Italgas Reti S.p.A.
Torino, Italia

Progetto P2G Sardegna

**Risposte alle richieste di integrazioni prot. 20866 del 10/08/2022 e
prot. 21069 del 12/08/2022**

Doc. No. P0024839-2-H21 Rev. 0 – Settembre 2022

Figura 2.1: planimetria schema di connessione alla rete esistente

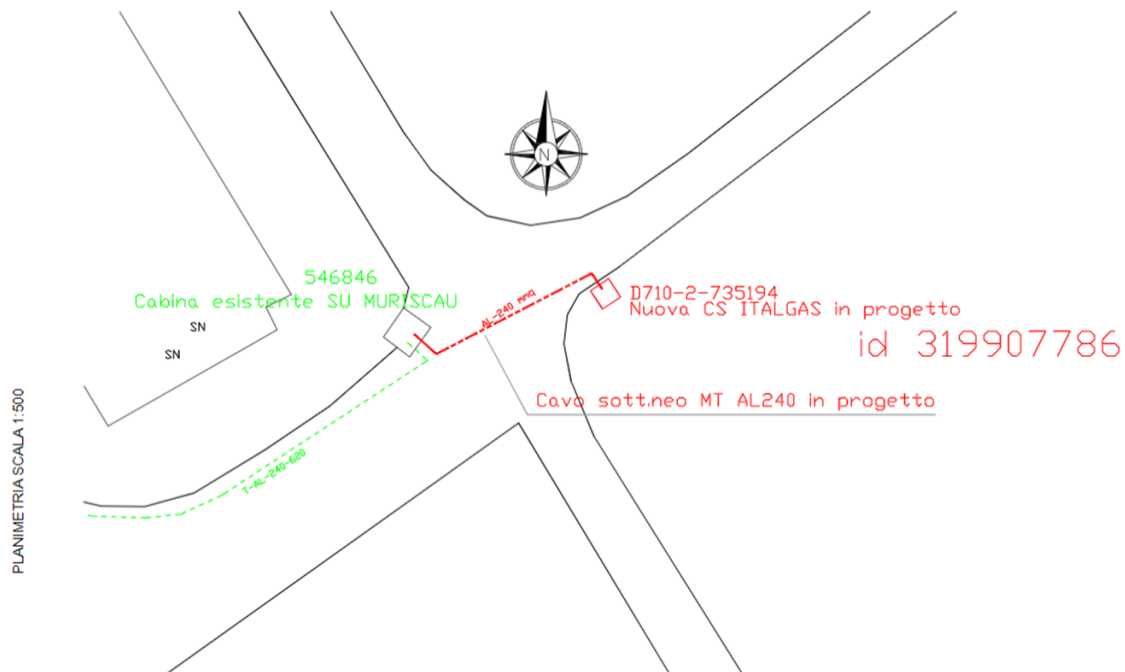
1.3 il progetto delle opere di connessione dell'impianto alla rete esistente, integrando la valutazione degli impatti conseguenti alla realizzazione delle stesse;

Dalla nuova Cabina elettrica di interfaccia posizionata vicino al confine nord-ovest dell'area impianto, è previsto il collegamento con la Cabina Esistente Su Muriscau (illustrata in verde nello schema in Figura seguente) mediante cavo interrato di lunghezza pari a circa 40 m.

Non sono attesi impatti relativi alla Cabina di allaccio, in quanto già esistente.

In merito al cavo di collegamento di 40m, si prevede un impatto trascurabile in fase di cantiere, connesso allo scavo di una trincea di profondità massima di circa 1m e alla posa del cavo; tali lavorazioni avranno infatti una durata molto limitata, stimata in circa 5 giorni. Per il cavo è previsto poi un impatto nullo in fase di esercizio, trattandosi di cavo interrato.

Figura 2.3: stralcio doc. P0027388-1-M3_2 (foglio 3) “Edificio S3 – pianta, prospetti, sezioni, layout fondazioni”.

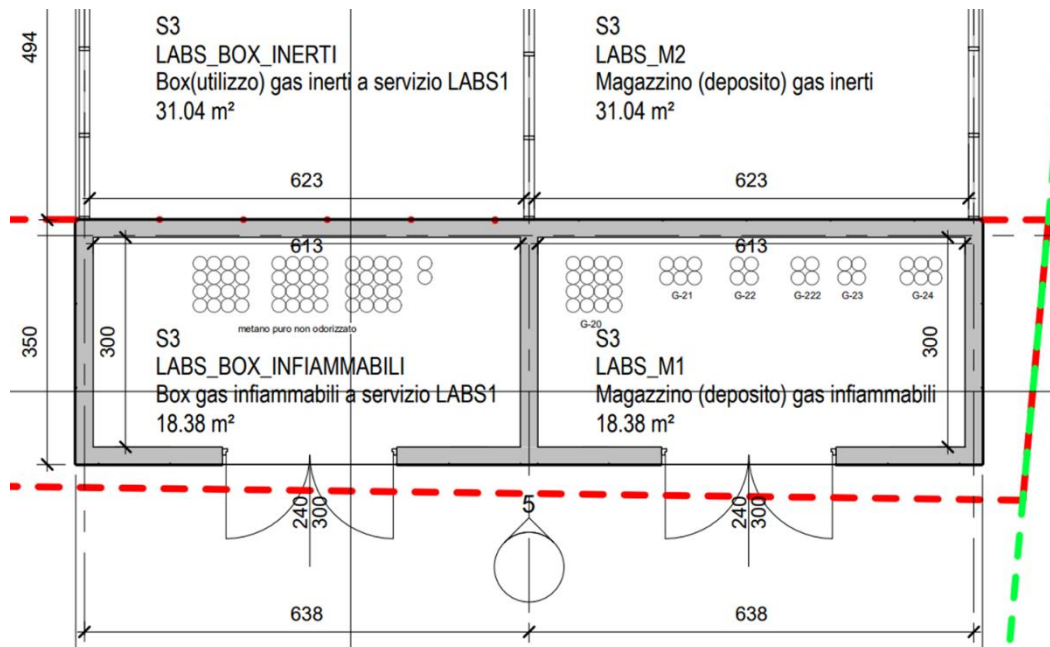
Richiesta: *“Integrare la sezione 2.13 della scheda 2 con le aree di stoccaggio dei combustibili presenti nell'installazione, (descrizione delle capacità di stoccaggio e descrizione degli eventuali sistemi di contenimento a protezione della matrice suolo).”*

In area laboratorio sono presenti bombole con Propano (miscele G21 e G24 a base di Metano e Propano): tali bombole sono stoccate al chiuso nell'edificio S3 all'interno del locale “Magazzino gas infiammabili LABS_M1”, pavimentato. Il Propano è contenuto all'interno di bombole in pressione per le quali non sono previsti sversamenti

Il posizionamento delle bombole è illustrato nella Figura seguente.

Figura 2.4: schema del processo di osmosi diretta e inversa

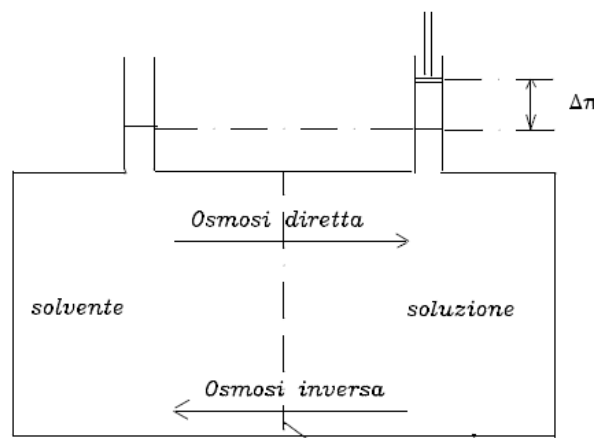
Richiesta: *“Descrivere il sistema di produzione di acqua demineralizzata con gli eventuali consumi di materie prime/reagenti utilizzati e l'eventuale produzione di eluati/rifiuti. Dovrà essere descritta anche la rigenerazione di eventuali resine utilizzate nel sistema di demineralizzazione.”*

La produzione di acqua demineralizzata avviene mediante l'uso di membrana/e osmotica/che e l'applicazione di una pressione idrostatica opportuna; non sono quindi consumate materie prime (oltre l'acqua già considerata). Non sono utilizzate resine nel sistema di demineralizzazione.

Il sistema è configurato per lavorare in continuo, prevedendo una produzione costante d'acqua demineralizzata mentre un flusso di concentrato convogliato allo scarico (brina, per le cui caratteristiche si rimanda al paragrafo 2.8.30 – risposte al punto 30 CMCA), garantisce la continua pulizia della/e membrana/e osmotica/che.

Figura 2.5: Layout dell'impianto

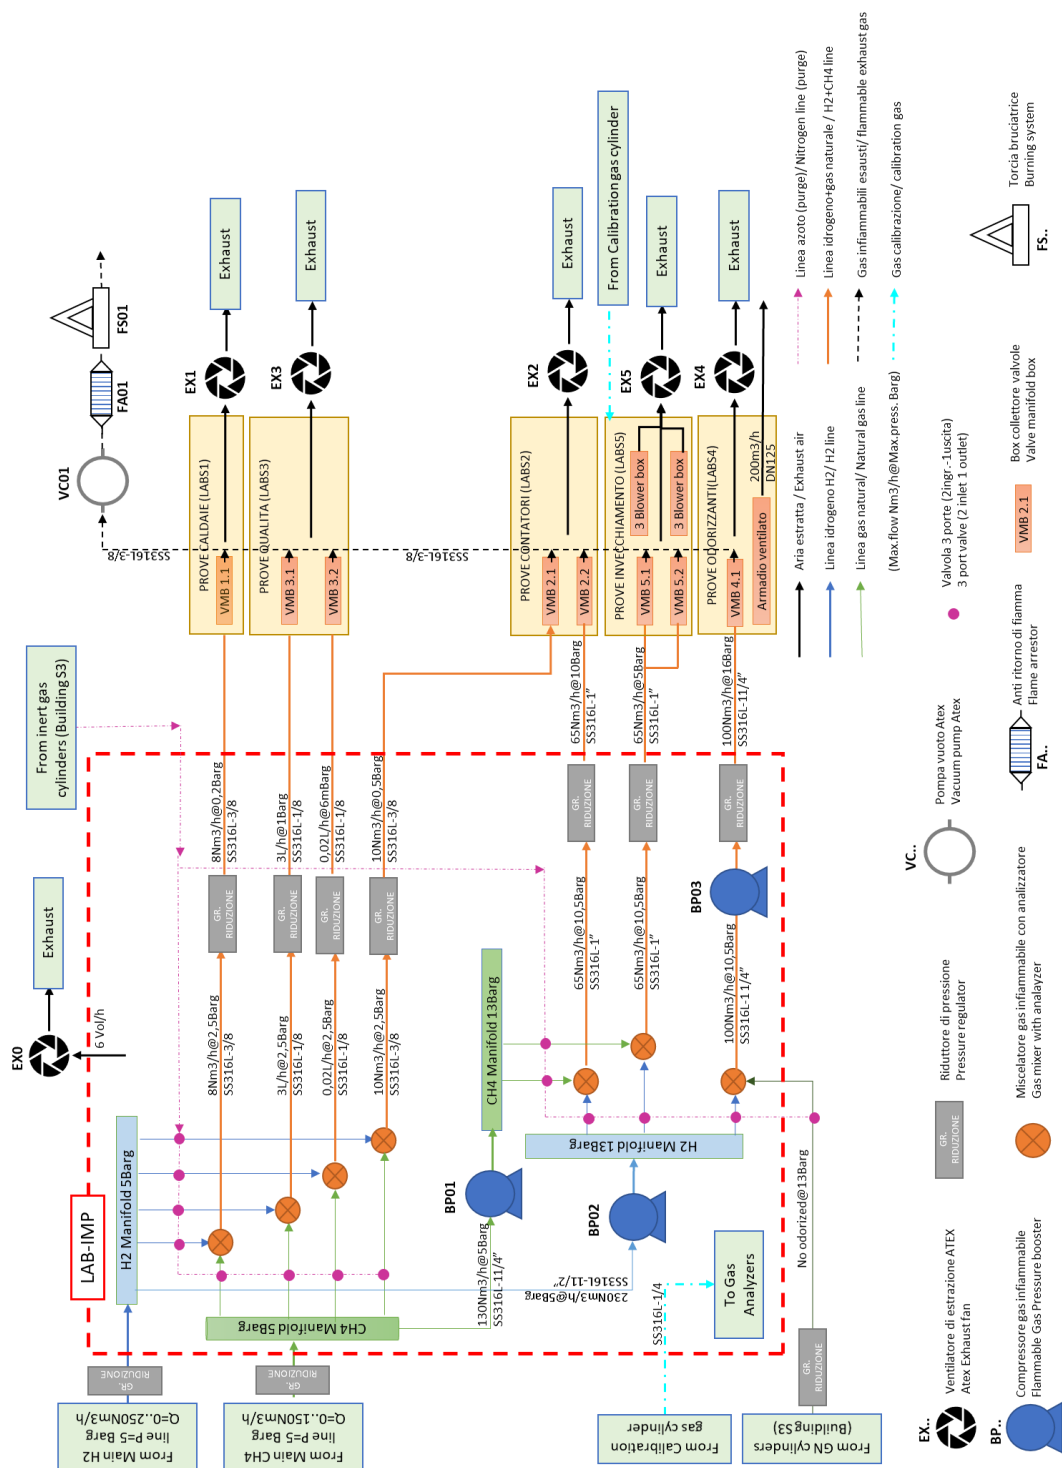
Richiesta: *“Dettagliare la tipologia qualitativa/quantitativa delle emissioni derivanti dal laboratorio stesso in virtù dell'art. 271 comma 5 del D.Lgs. 152/2006 alla Parte Quinta per la quale è necessario valutare il complesso di tutte le emissioni degli impianti e delle attività presenti, le emissioni provenienti da altre fonti e lo stato di qualità dell'aria nella zona interessata. A tal proposito si chiede inoltre di chiarire le fasi di processo presenti nel laboratorio, in particolare definire le caratteristiche tecniche del camino e il convogliamento delle emissioni degli inquinanti con le rispettive stime qualitative/quantitative provenienti dalla torcia bruciatrice e da eventuali altre fonti di emissione.”*

Il laboratorio prove Idrogeno in progetto è pensato per effettuare le seguenti prove:

Si riporta di seguito un layout preliminare dell'impianto.
